Para su información y fines pertinentes remitimos la respuesta a la información aclaratoria al Estudio de Impacto Ambiental (EsIA) Categoría I, titulado "UPTOWN", ubicado entre Ave. Uruguay y Calle 48 Este, Corregimiento de Bella Vista, Distrito y Provincia de Panamá, a las observaciones plasmadas a través de la Nota DRPM-591-2024, notificado el día 03 de septiembre de 2024, con 15 días hábiles para presentar la información solicitada.

Por medio de la presente le extendemos un cordial saludo y procedemos aclarar la información solicitada mediante la Nota **DRPM-591-2024**, con relación al Proyecto denominado **“UPTOWN”**, con el respeto acostumbrado procedemos aclarar las observaciones solicitadas en la mencionada nota la cual se fundamenta en lo siguiente.

**ANEXO 2. PLANOS DEL PROYECTO DE LAS ELEVACIONES FRONTAL Y
POSTERIOR, LATERAL DERECHA E IZQUIERDA.**

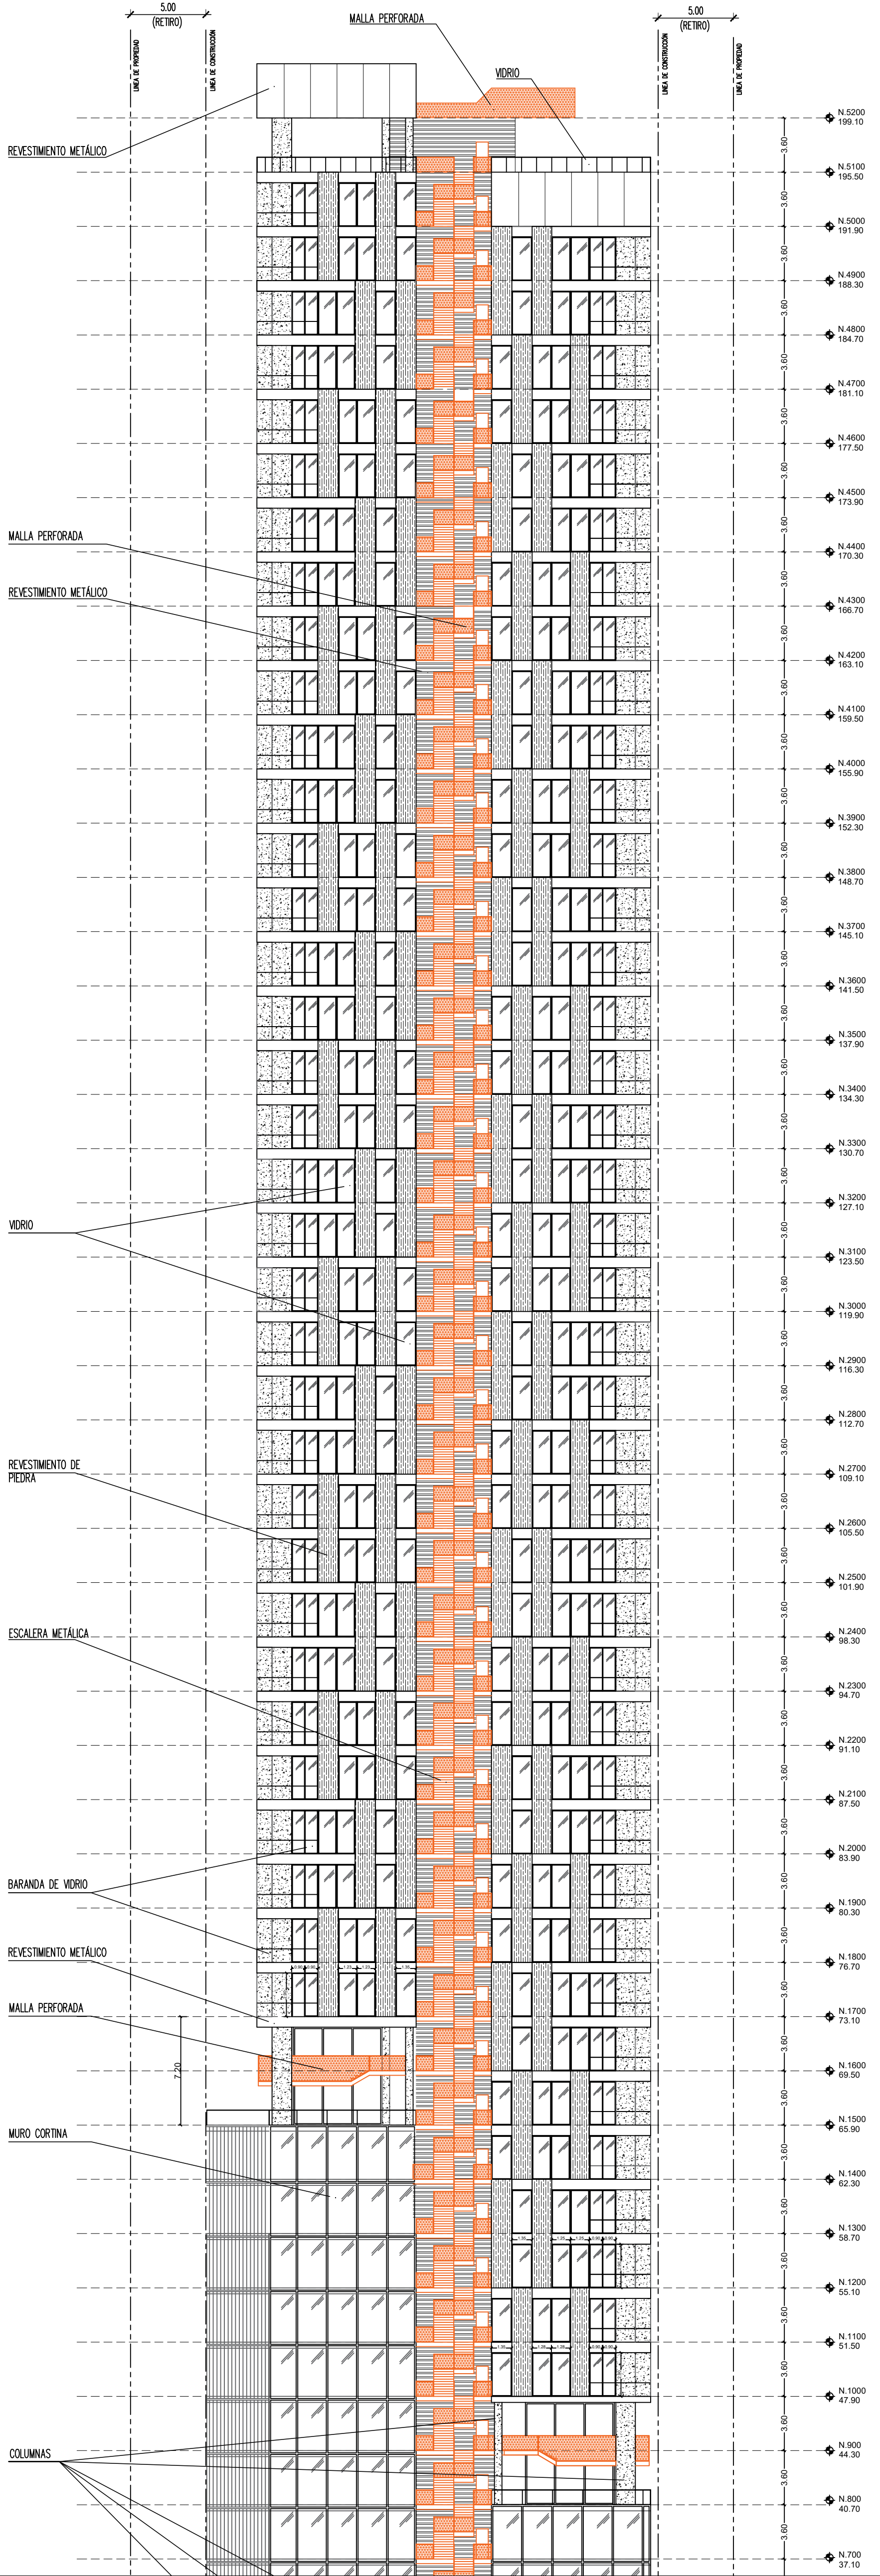
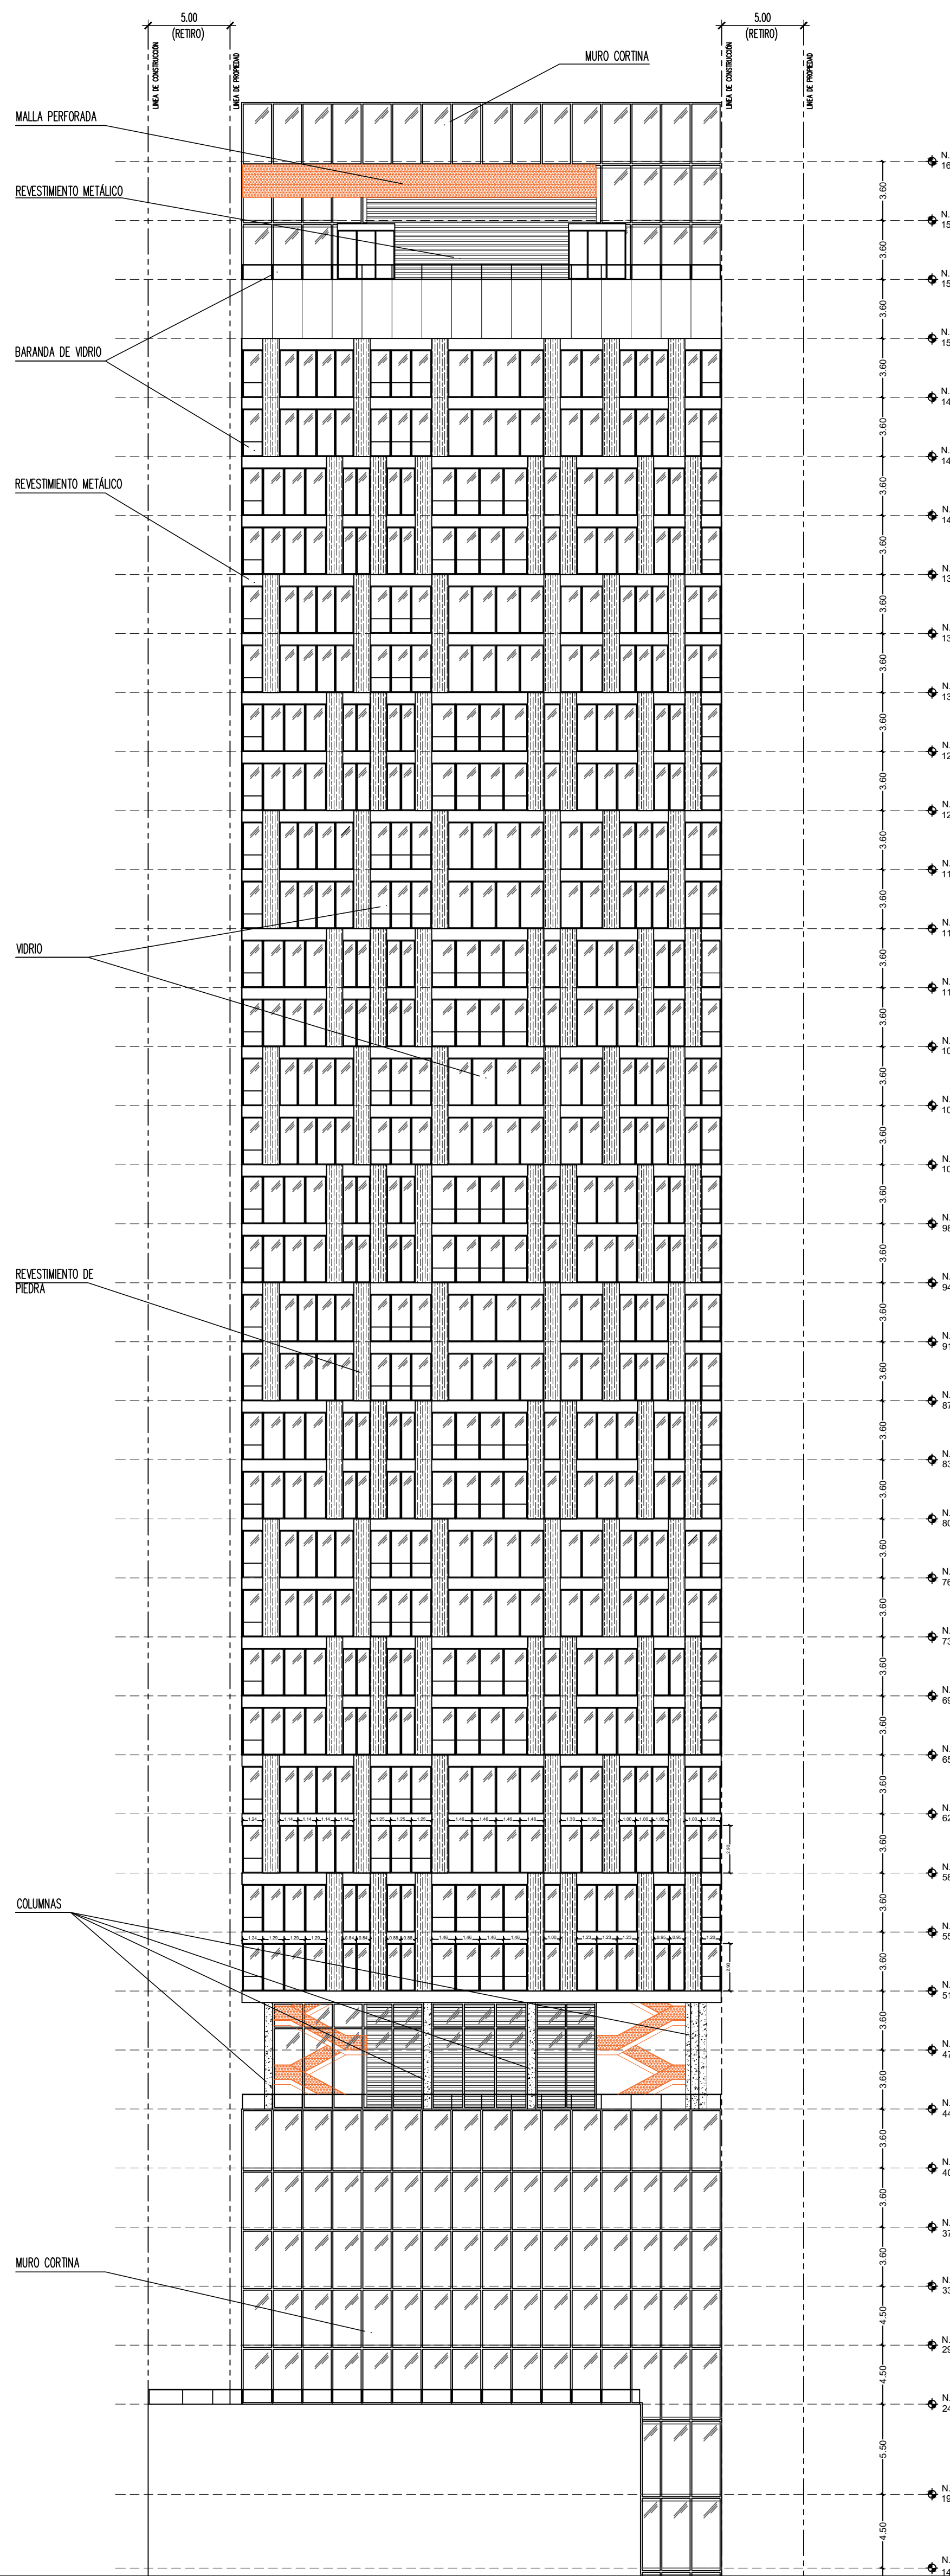
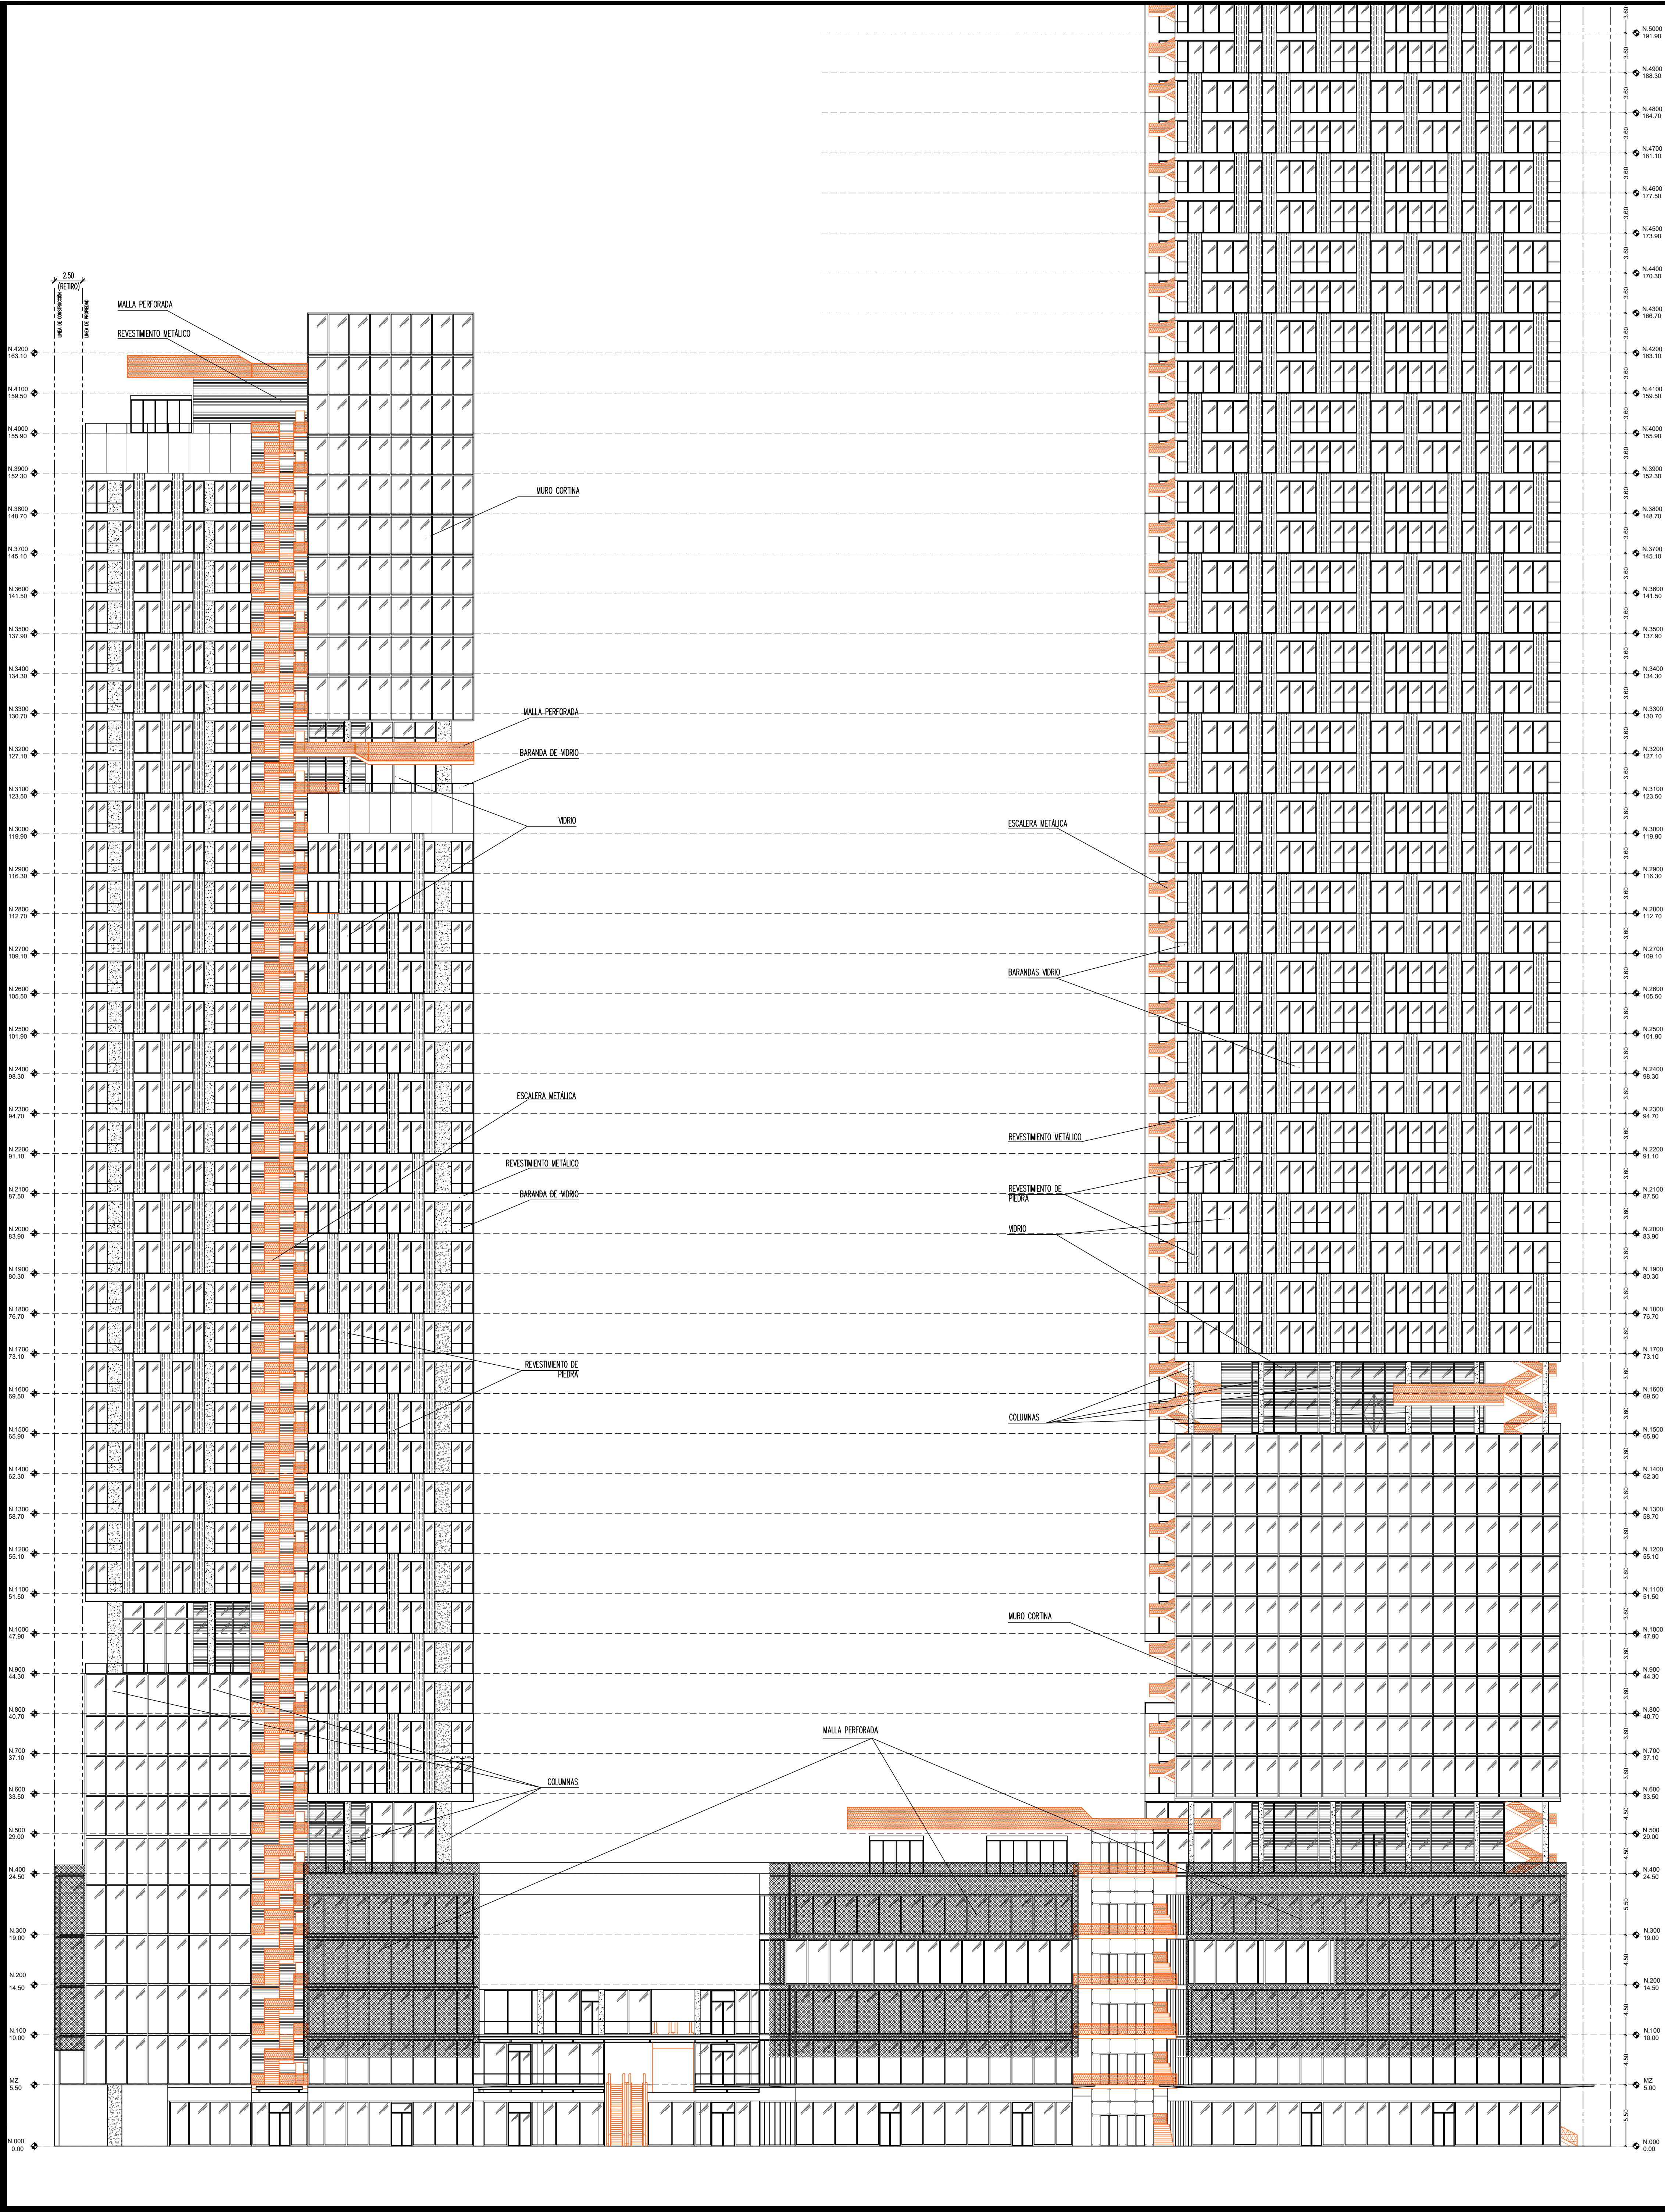
1e. Presentar planos del proyecto de las elevaciones frontal y posterior, lateral derecha e izquierda.

Respuesta: ver sección de anexos planos solicitados

PERFIL DEL TERRENO

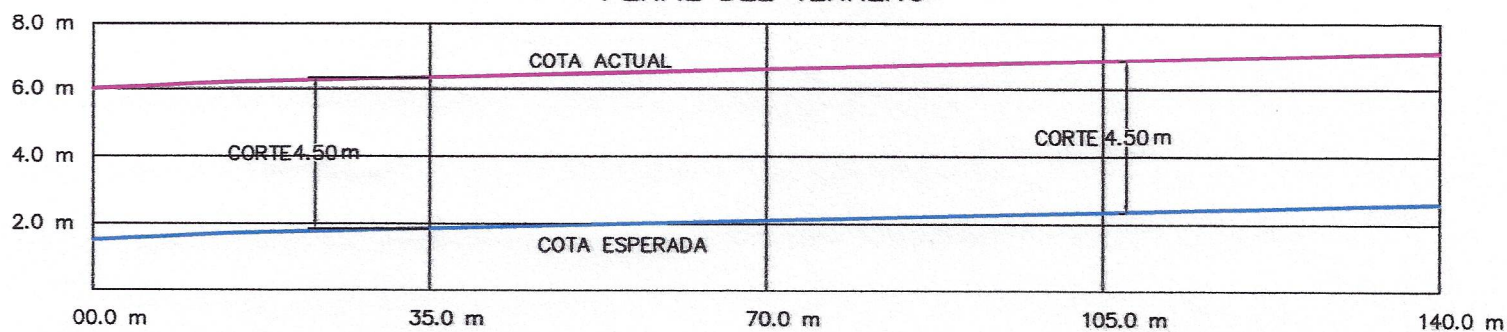
2a. Presentar descripción de la topografía actual y la topografía esperada con el desarrollo del proyecto.

Respuesta: ver sección de anexos plano con la topografía actual y esperada

Se realizará un movimiento de tierra en un plano de área de 5600 metros cuadrados de las siguientes dimensiones 40 metros por 140 metros y se cortara en toda su extensión, se cortara 4.50 metros en toda su superficie, para extraer un volumen de 25,200 metros cúbicos.

**ANEXO 4. PLANO TOPOGRÁFICO DEL ÁREA DEL PROYECTO DONDE SE
OBSERVEN LOS VALORES DE REFERENCIA DE LAS COTAS TOPOGRÁFICAS
ACTUALES**

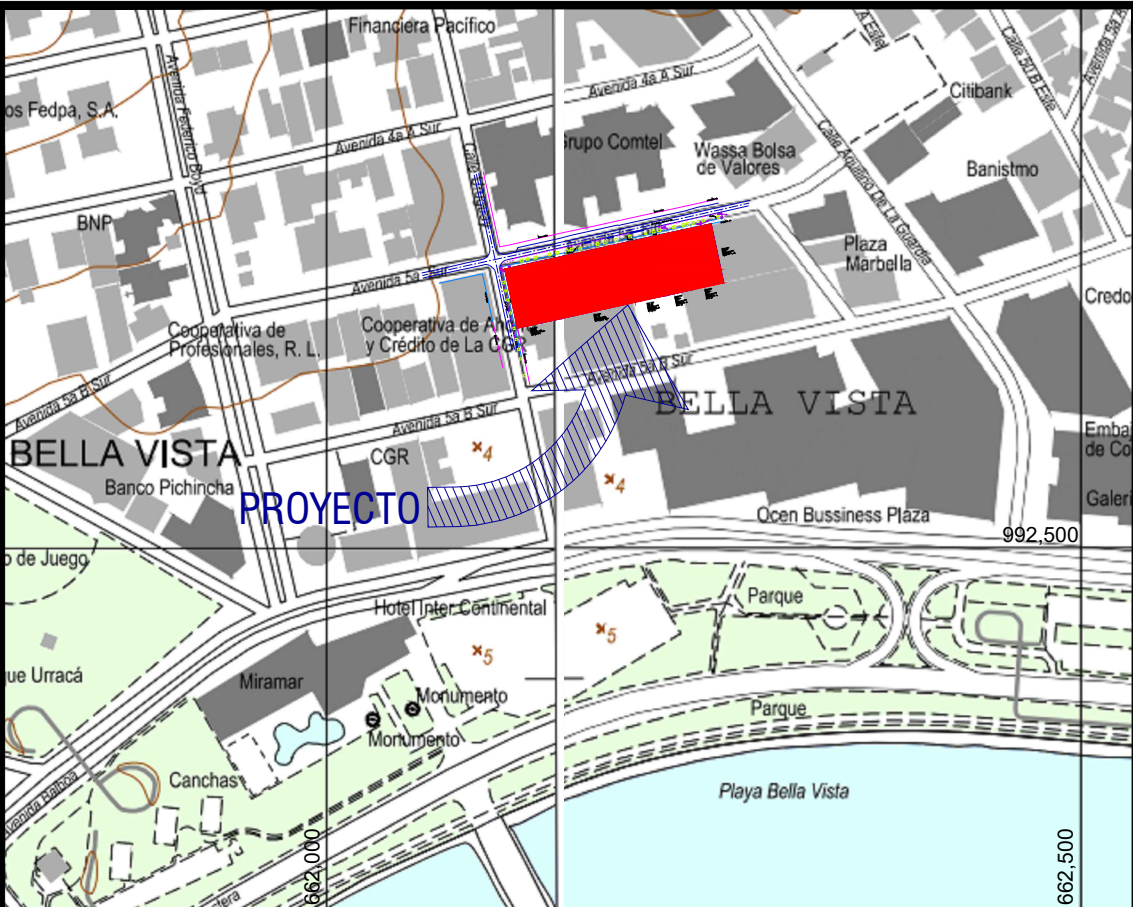
3a. Presentar plano topográfico del área del proyecto donde se observen los valores de referencia de las cotas topográficas actuales.

Respuesta: ver sección de anexos plano topográfico con las cotas actuales.
